NPP 0258 - GRONDA MERCI DI ROMA CINTURA NORD
TRATTA: VALLE AURELIA – VIGNA CLARA
LOTTO 1A

Riscontro alla richiesta di integrazioni della Commissione Tecnica dell'Impatto Ambientale – VIA e VAS nota prot. CTVA.REGISTRO UFFICIALE.U.0001567.15.02.2023 del 15/02/2023 e alla richiesta di integrazioni del MIC_DG-ABAP_SERV V nota prot. 4614-P del 07/02/2023

PROGETTO DI FATTIBILITÀ TECNICA ECONOMICA

Figura 1 - Rappresentazione DPA relative alla SSE Vigna Clara

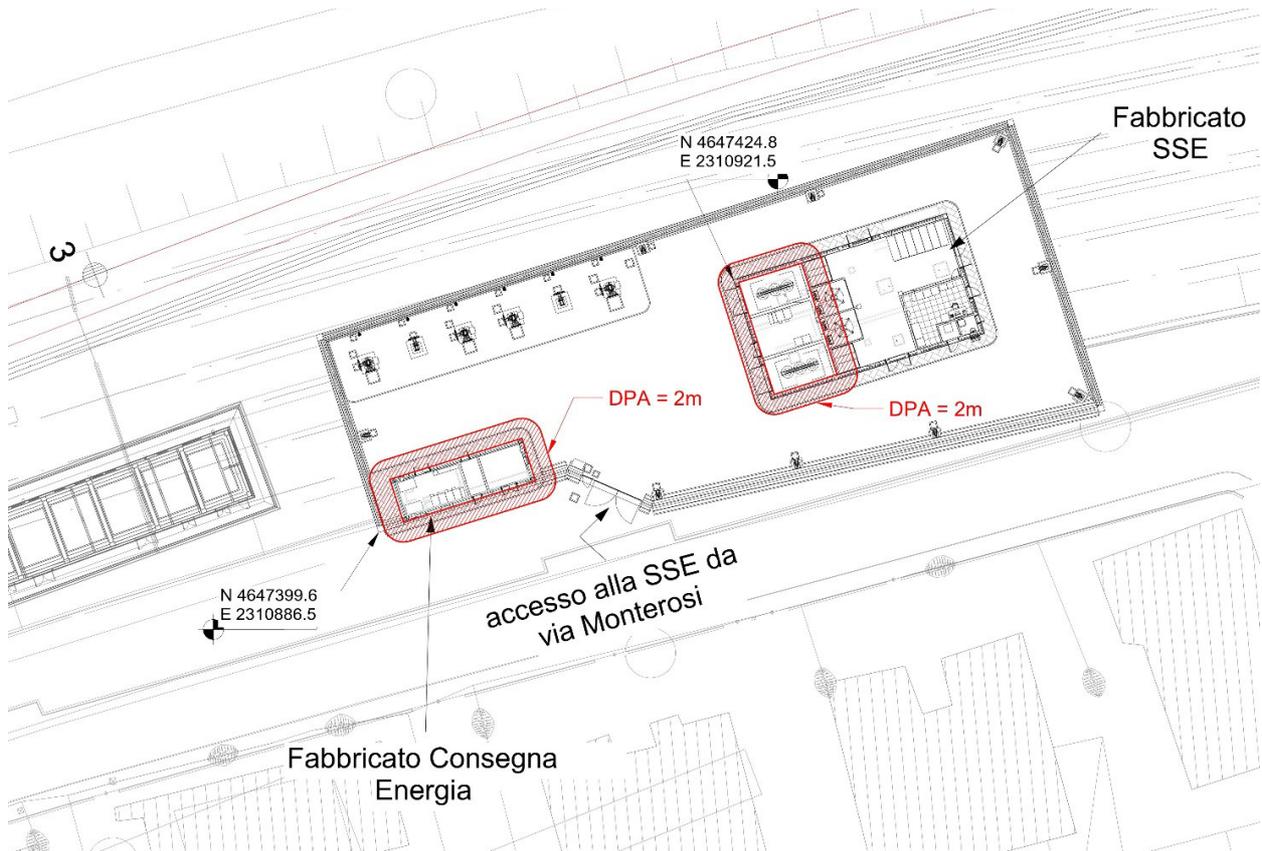
Fornire chiarimenti sul calcolo sviluppato secondo il DM 29/05/2008, corredando lo SIA con un elaborato grafico dei risultati in corrispondenza della SSE Vigna Clara.

Come desumibile dalla figura sotto riportata, le DPA calcolate sono prevalentemente ubicate all'interno del piazzale di sottostazione elettrica, interessando al massimo una parte marginale della viabilità in accesso. **Nessun recettore tutelato rientra all'interno di tale zona.**

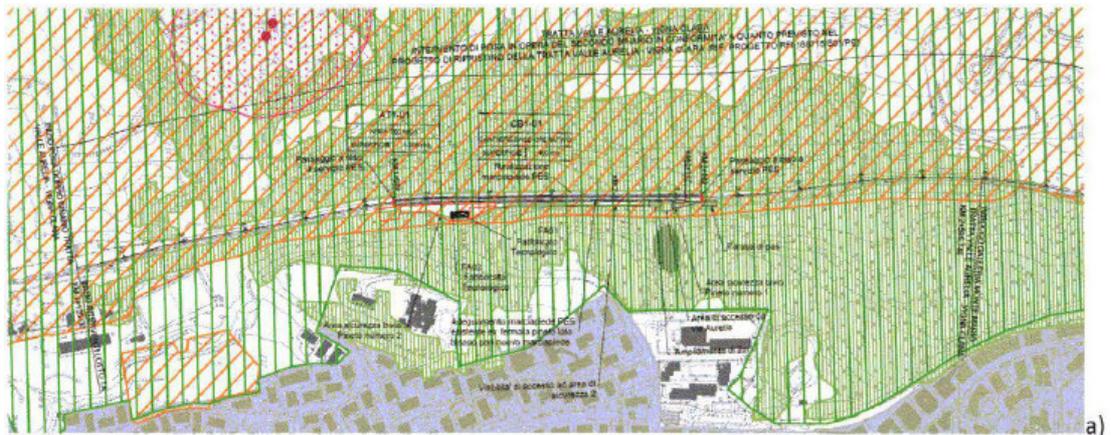
- a) Con riferimento all'immagine a) si chiede di avere puntuali informazioni di dettaglio (con relazioni e disegni di progetto e render) finalizzati a valutare la conformità degli interventi per la realizzazione del tracciato ferroviario, delle aree tecniche e di sicurezza e di cantiere (compresa viabilità), dei fabbricati con le norme cogenti ex art. 22 e 24, tab.B punto 7, dal km 1+600 al km 2+600, e art.38 e art 39 del PTPR ovvero, eventuali valutazioni di compatibilità immaginando un'autorizzazione in deroga;

Nell’elaborato “Addendum alla relazione paesaggistica” cod. NR4E1AR22RHIM0002001A, sono stati prodotti gli approfondimenti richiesti. In particolare, è stata dettagliata l’interferenza del progetto ricadente nell’area con le aree vincolate dal PTPR della Regione Lazio ed è stata valutata la compatibilità dell’intervento con le NTA del Piano.

È stato, inoltre, prodotto un report fotografico finalizzato a documentare le condizioni percettive riscontrabili all’interno dell’Area Pineto, nonché le relazioni intercorrenti tra i principali assi viari di fruizione percettiva e le opere in progetto. Esaminando la documentazione fotografica a supporto delle analisi delle visuali, si evince come, allo stato attuale, tutti i punti di vista individuati siano connotati da vedute chiuse in ragione della presenza di vegetazione arborea lungo i margini stradali.

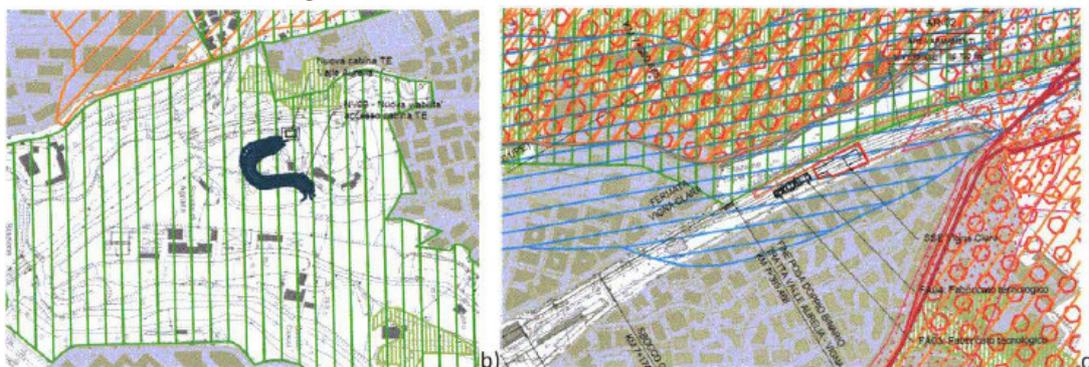
b) Con riferimento all'immagine b) considerato che l'intervento si colloca in area di riserva, e che ai sensi dell'art.39, sono cogenti i paesaggi, si chiede di fornire un approfondimento progettuale, in scala appropriata (con relazioni, disegni tecnici e render) volto a dimostrare la conformità degli interventi per la realizzazione della nuova viabilità e della nuova cabina TE con le norme cogenti ex art. 24, tab.B punto 7, e art.38 del PTPR, ovvero, di fornire eventuali progetti di mitigazione e o ripristino necessari a questo ufficio ai fini della formulazione delle valutazioni di compatibilità, qualora si dovesse ricorrere ad un'autorizzazione in deroga;

L’ubicazione della Cabina TE di Valle Aurelia è stata scelta in relazione alla vicinanza con il bivio tra la linea ferroviaria FL3 Roma-Viterbo e la linea Valle Aurelia – Vigna Clara. L’impianto, infatti, servirà per proteggere e rendere equipotenziali le condutture afferenti al bivio. Esso andrà a sostituire l’attuale Posto di Sezionamento Amperometrico (PSA) nella fermata di Valle Aurelia che, nella nuova configurazione, non sarà più idoneo per espletare le suddette funzioni di protezione del bivio ed a permettere la corretta gestione dell’alimentazione e delle protezioni elettriche tra i binari in direzione Vigna Clara e i binari in direzione Viterbo.

La delocalizzazione dell’impianto comporterebbe difficoltà in termini tecnici, in quanto l’allontanamento dell’impianto dal bivio renderebbe meno efficiente la funzione di equipotenzialità delle condutture afferenti al bivio e un conseguente aggravio dei costi per l’aumento delle lunghezze dei cavi alimentatori 3kVcc. Inoltre, considerando la suddetta esigenza di rimanere il più possibile in prossimità del bivio è comunque molto critica la ricerca di un’area libera da vincoli ambientali in un contesto delicato e fortemente urbanizzato.

Nell’elaborato “Addendum alla relazione paesaggistica” cod. NR4E1AR22RHIM0002001A, sono stati prodotti gli approfondimenti richiesti. In particolare, è stata dettagliata l’interferenza del progetto ricadente nell’area con le aree vincolate dal PTPR della Regione Lazio ed è stata valutata la compatibilità dell’intervento con le NTA del Piano.

Vista l’ottimizzazione della Cabina, è stato prodotto un nuovo fotoinserimento che vede la nuova collocazione. L’opera prevede anche un intervento di mitigazione riportato anche all’interno della relazione di Opere a verde cod. NR4E1AR22RGIA0000001A. Per tale motivo è stato prodotto anche un fotoinserimento della situazione post mitigazione.
